## Modulo per la presentazione delle osservazioni per i piani/programmi/progetti sottoposti a procedimenti di valutazione ambientale di competenza statale

Il Sottoscritto avv. Giuseppina Negro in qualità di Presidente p.t. dell'O.A. WWF Molise

ID: 8777 Progetto per la realizzazione di un parco elico alla località Paolina del Comune di Riccia (CB) e delle opere connesse e delle infrastrutture indispensabili nei Comuni di Riccia e Cercemmagiore

Dalla foto rinvenuta a pag. 143 del SIA può notarsi come taluni aerogeneratori Luce si accavallino con altri impianti in autorizzazione.

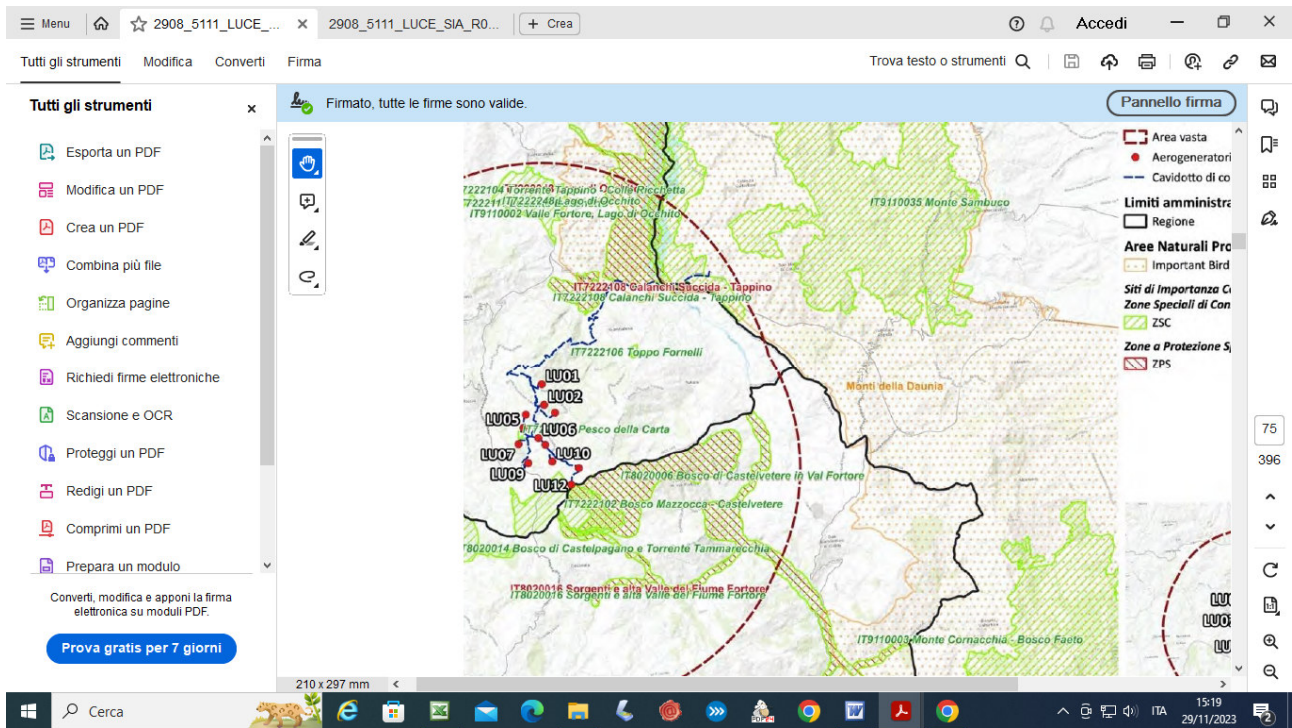
Di certo la società ha dimenticato il progetto proposto da Rinnovabili Sud Srl, che ne ha fatta specifica osservazione

## 2) impianto proposto da New Green Energy Srl

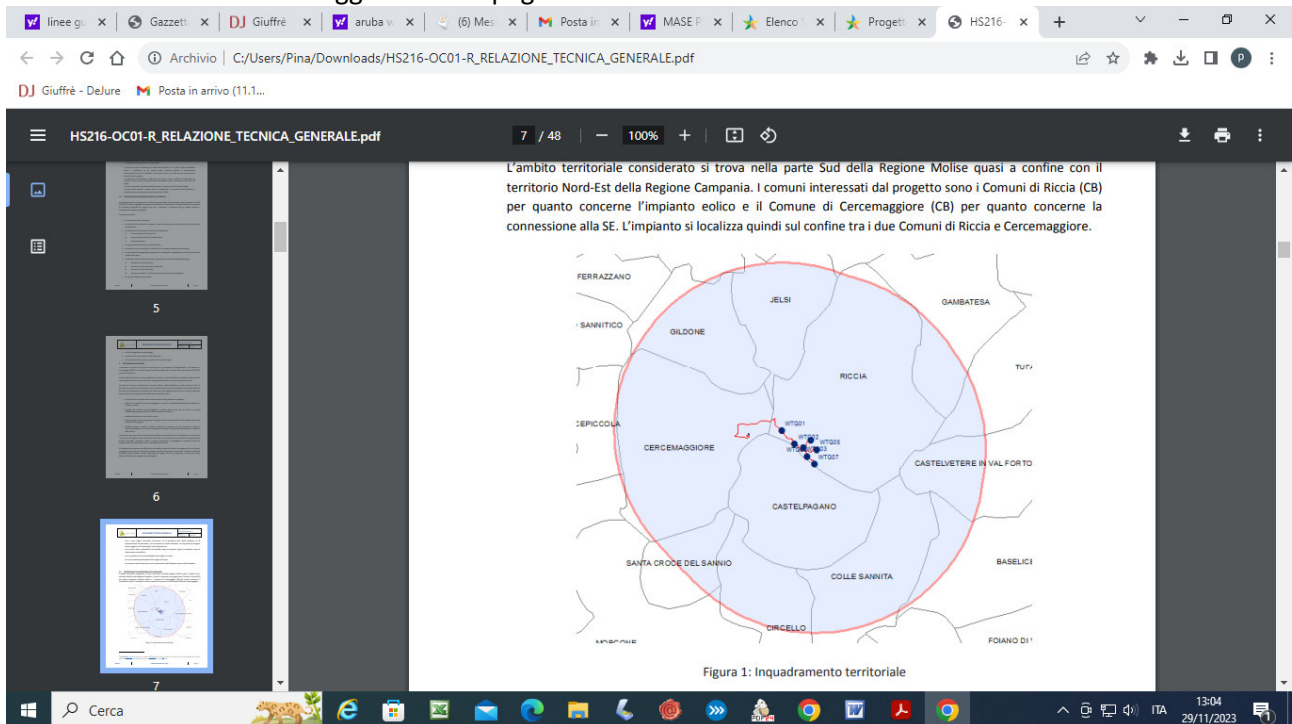
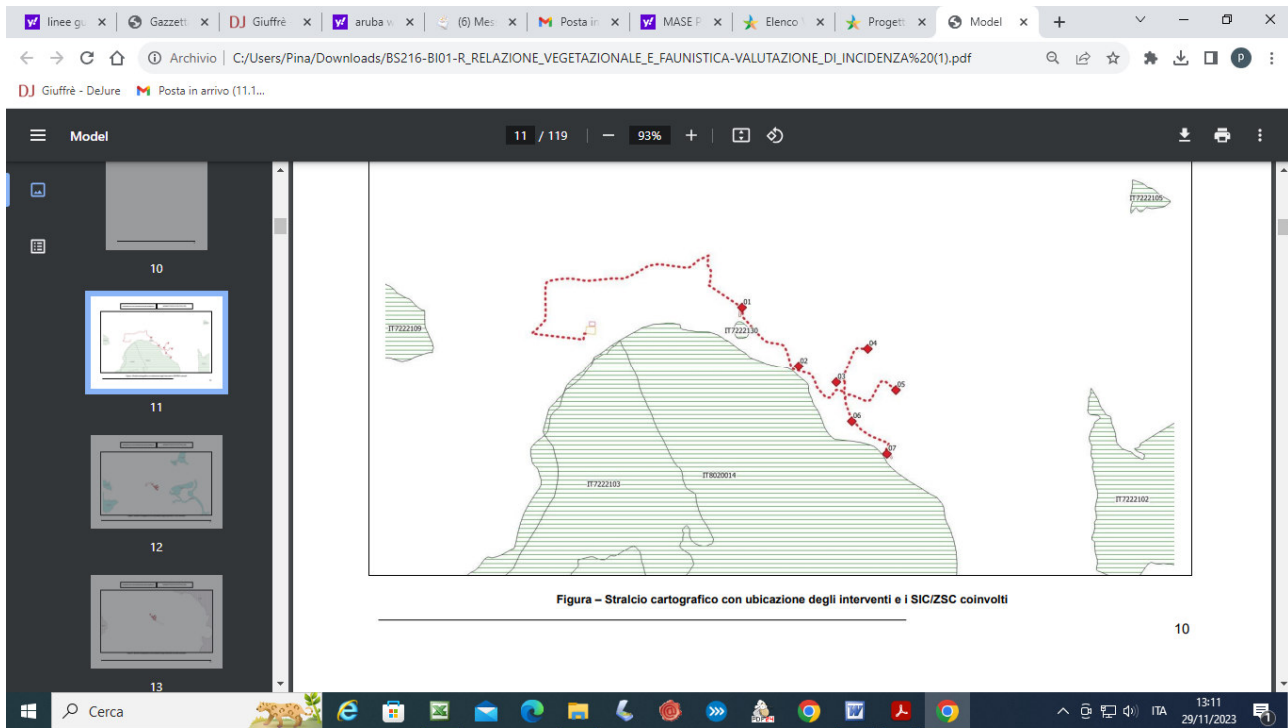
Istanza presentata il 02/08/2021- il progetto pende innanzi alla Presidenza del Consiglio a seguito del giudizio negativo di compatibilità espresso dalla Regione Molise.

L'impianto è composto da 7 aerogeneratori dell'altezza al mozzo di 105 mt e altezza totale 180 m e diametro rotore 150 m., potenza unitaria di 5,6 MW . Le opere di connessione ricadono nel Comune di Cercemaggiore

Fig. 3.5.1a: elaborato P del PTCP di Campobasso.

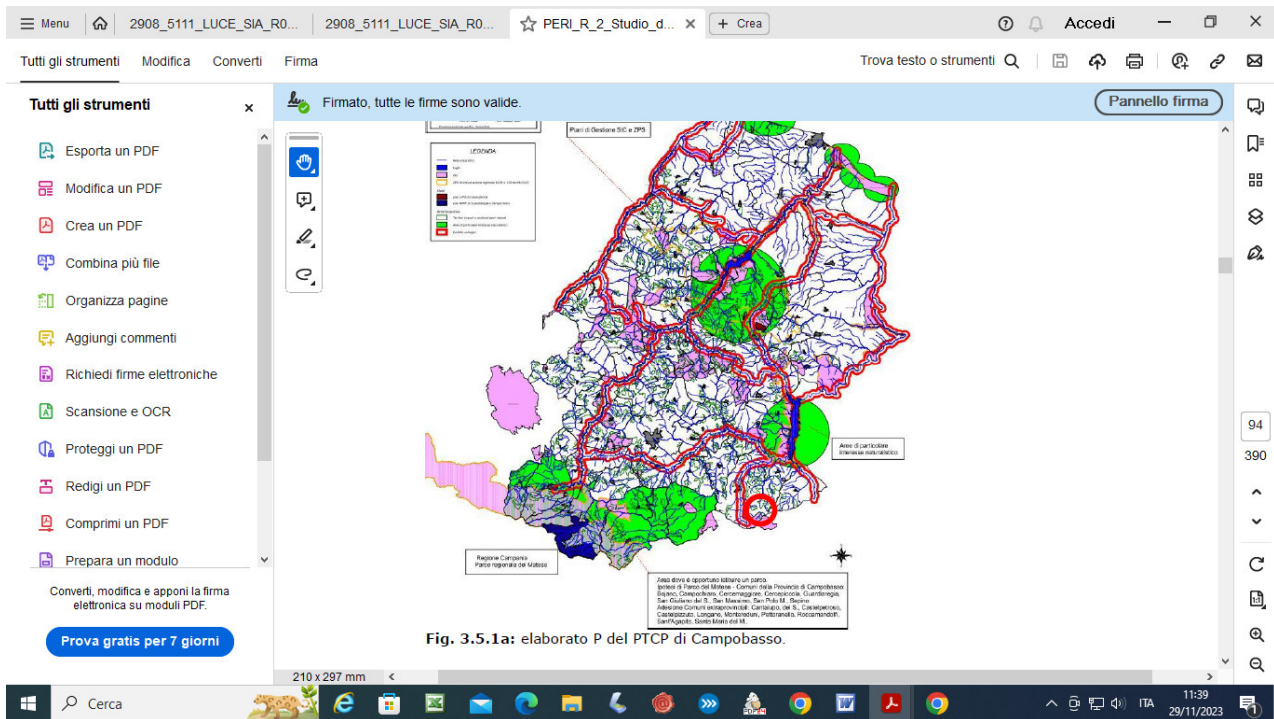
### 3) Impianto proposto da RWE Srl denominato "Riccia"

L'impianto è composto da n. 9 aerogeneratori di 6,6 Mw di potenza ubicato nel Comune di Riccia con parte delle opere di rete, e sviluppo di parte opere di rete e SET nei Comuni di Cercemaggiore, Castelpagano e Castelvete in Val Fortore. Gli aerogeneratori hanno un'altezza massima al mozzo di 115 m e un diametro massimo di rotore di 170 m.

#### 4) Impianto proposto da Rinnovabili Sud Srl

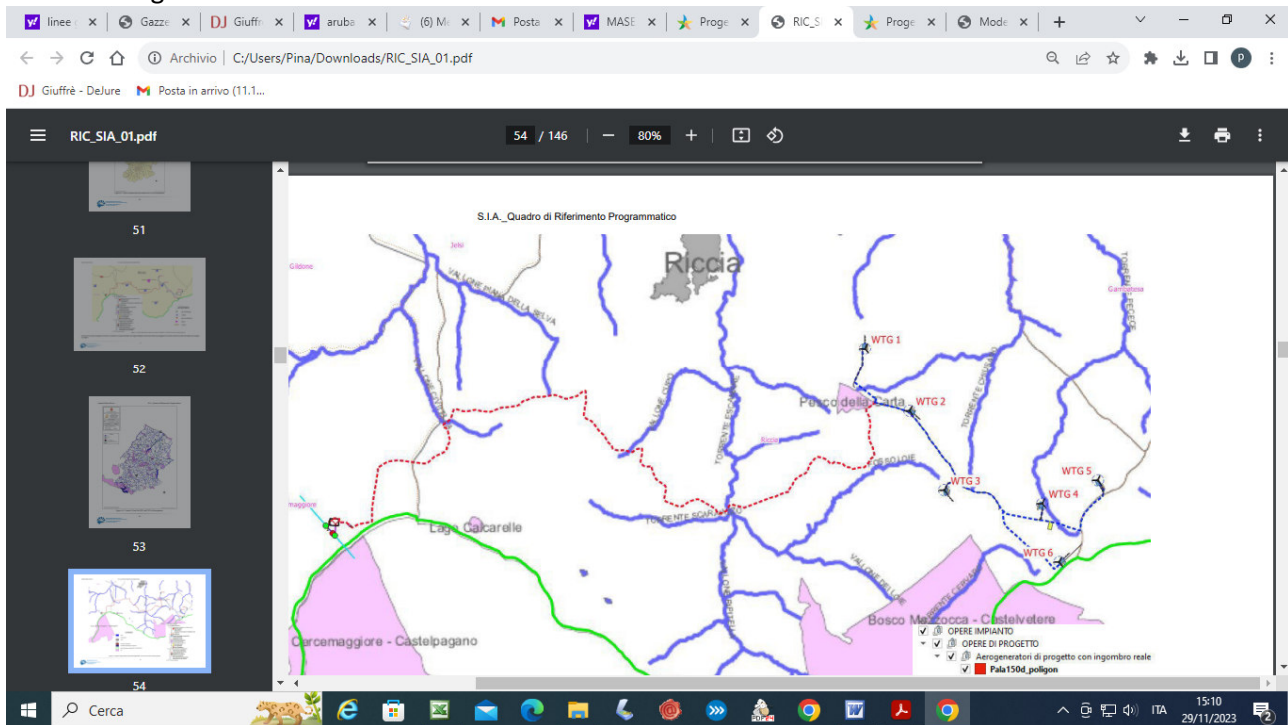
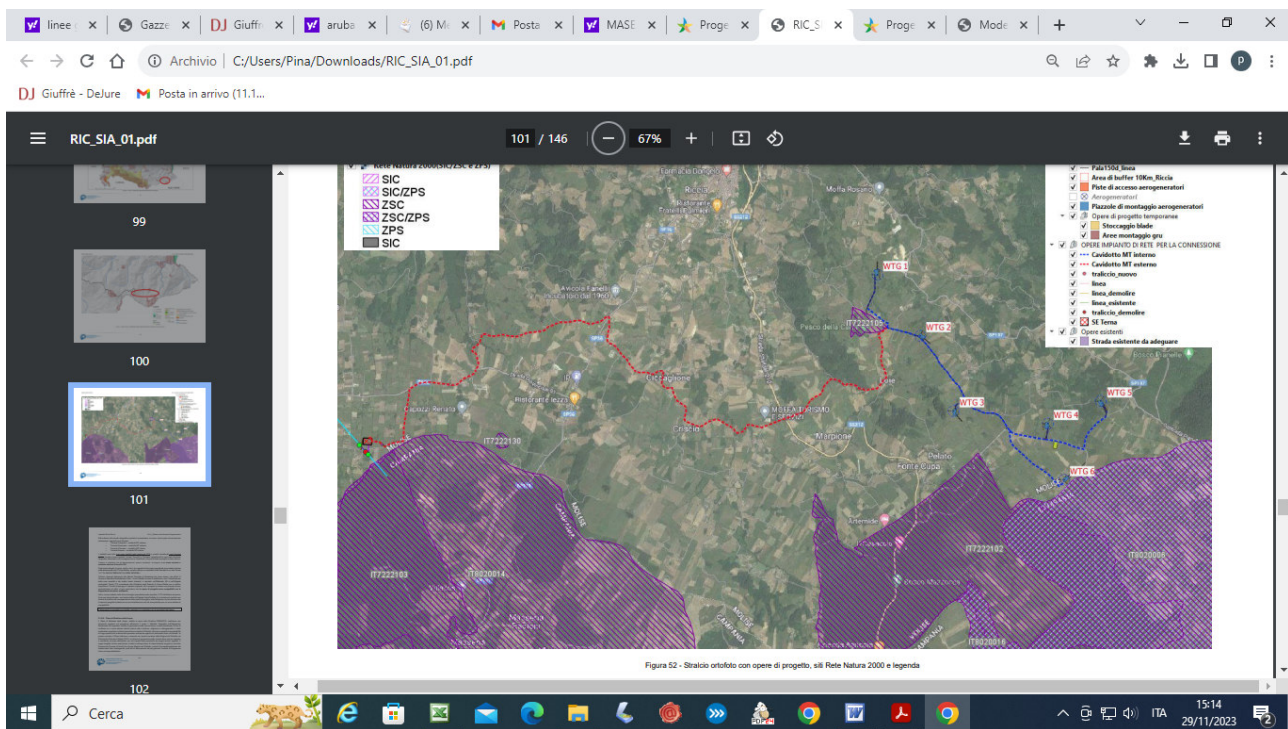
L'impianto è composto da n. 6 aerogeneratori di potenza 6 Mw, altezza torre € 125 m e diametro rotore 150 m. opere di rete con SET e impianti di accumulo nel Comune di Cercemaggiore

Il sito in oggetto si trova in Località "Paolina" e "Montagna Fiorita" del Comune di Riccia
